## CONTRIBUTION D'U.D.E (Ustaritz Défense de l'Environnement)

### Concernant l'enquête publique TOFFOLO -Ustaritz

#### **Geoportail**

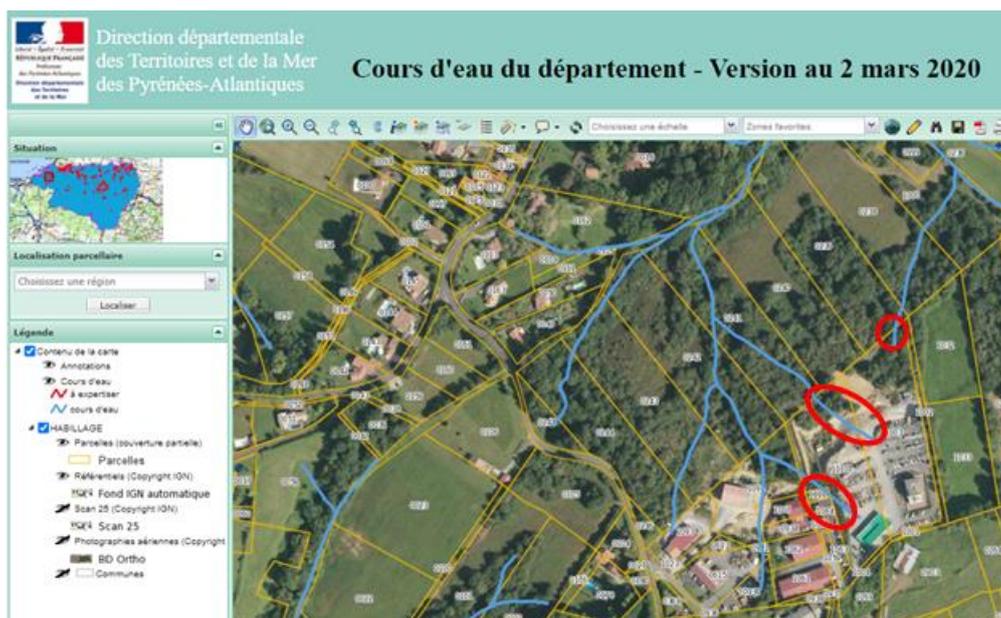
2 bras de cours d'eau (N°2 et 3) sont partiellement **comblés sur près de 140m** linéaires

Il s'agit bien des bras d'un même **cours d'eau** répertorié

La rétention et l'exutoire du bras N°3

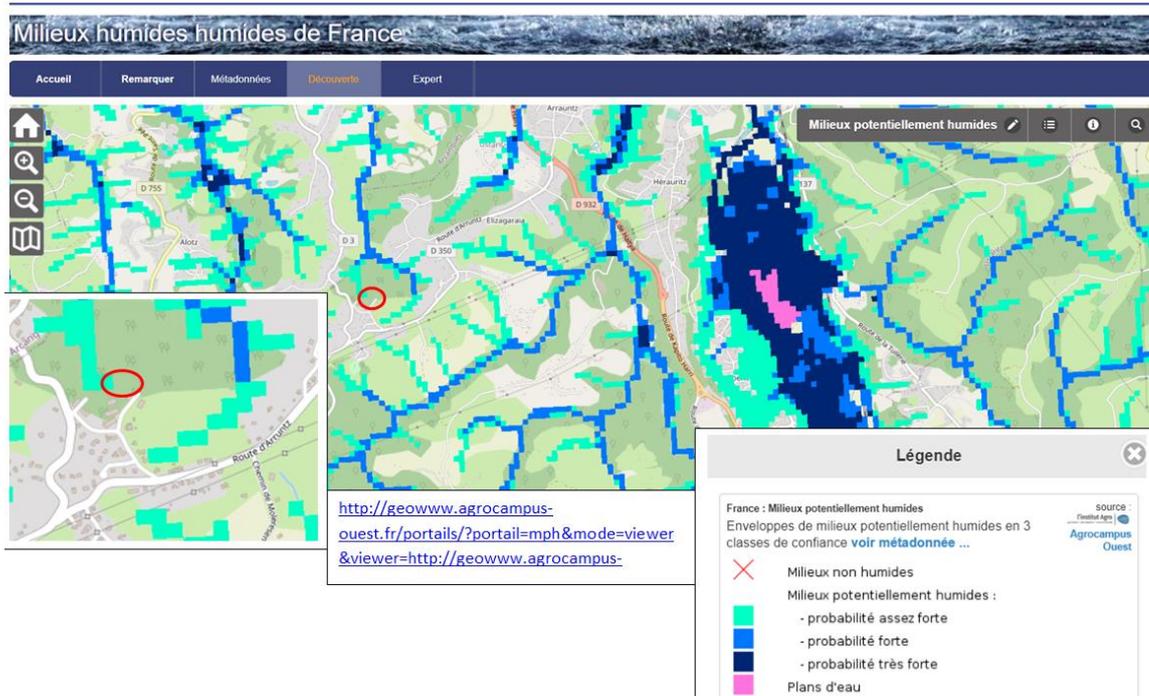
- la canalisation partielle du bras N°3 crée une **zone de rétention**...qui débouche sur un exutoire qui **se déverse directement en aval**

- Mais qui ressurgit tout de même, malgré la canalisation, en limite de propriété dans une **zone humide**

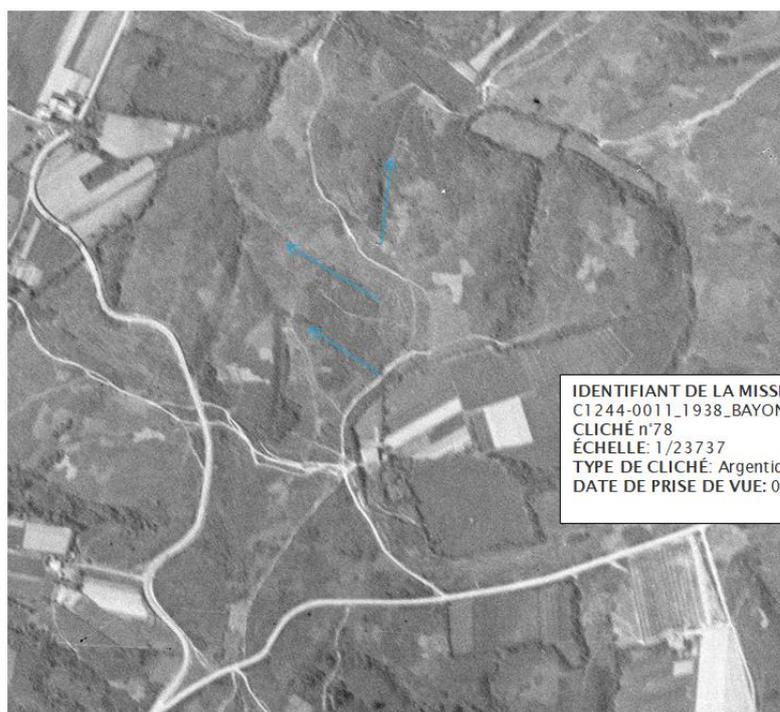
On voit parfaitement la ripisylve qui suit les 3 bras incriminés

### HYDRO-GEOLOGIE-(IM)PERMEABILITE DES SOLS-IDPR

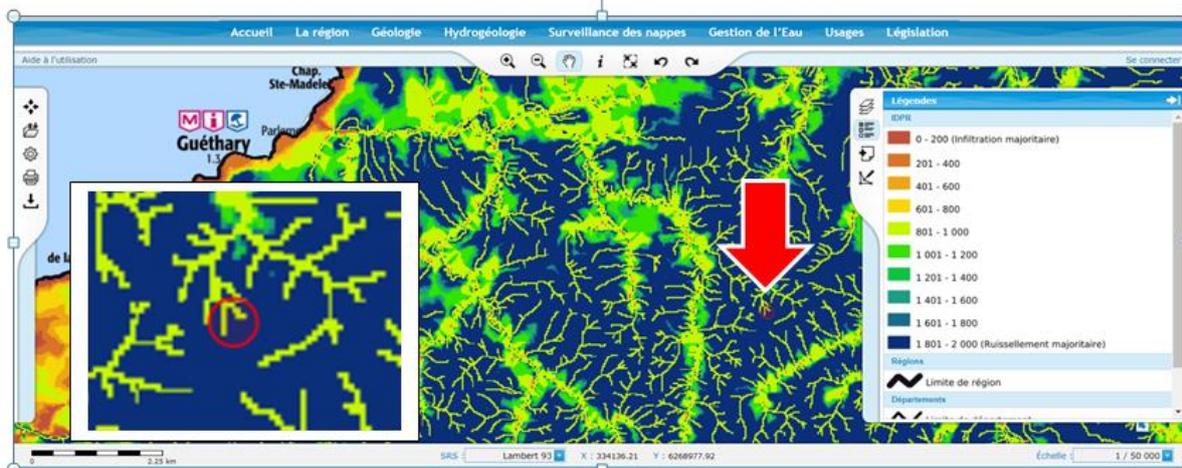
Sols extrêmement imperméables. Seuls endroits d'infiltration possible : les bras des cours d'eau/contact avec la nappe phréatique superficielle (Niveau 1) qui est aussi l'endroit de rejet prévu et obligatoire au vu des pentes.

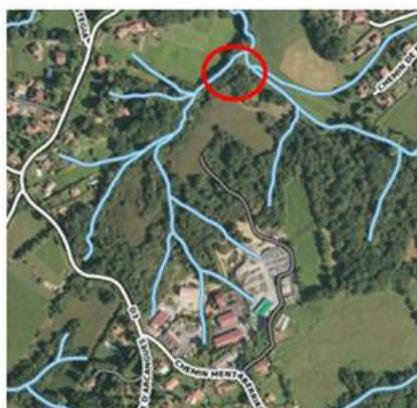
- Ce que nous disons  
Comment distinguer une branche nord des deux branches ouest puisqu'elles **se rejoignent** (entouré) et se déversent au **même endroit** dans la Nive : ce sont des branches **d'un même réseau** et d'un **même bassin versant** ! C'est une même zone humide. On ne peut les distinguer : ce qu'essaie de faire cette expertise de façon purement spéculative

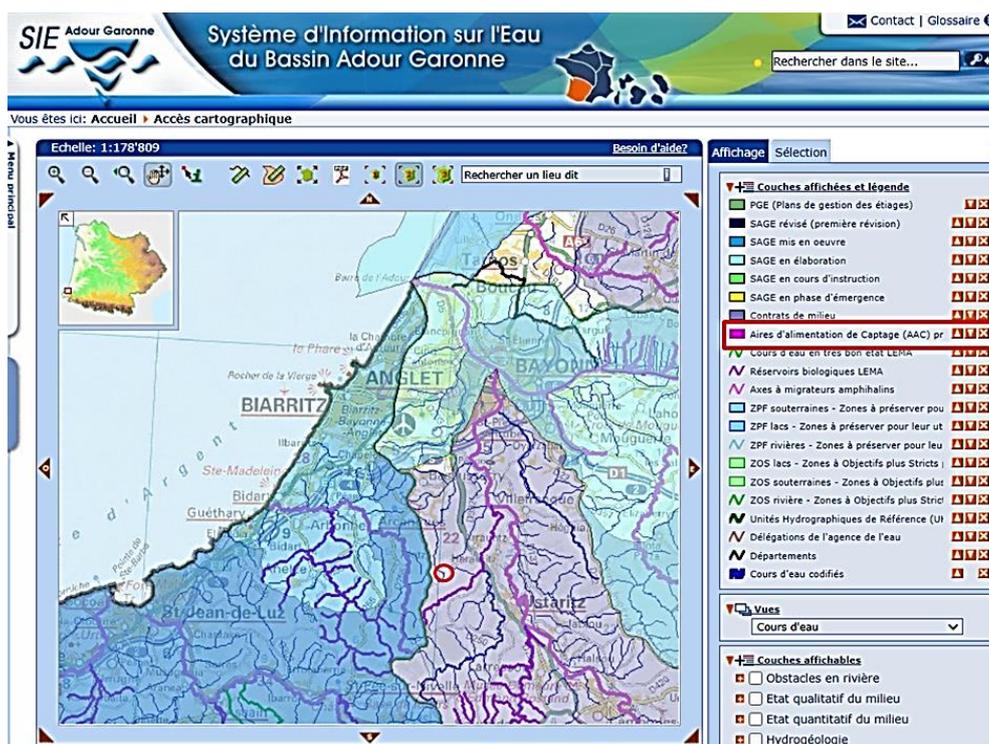
Il s'agit bien d'un corridor (en bleu) et d'un cours d'eau et boisements associés de biodiversité (voir ci-dessous)
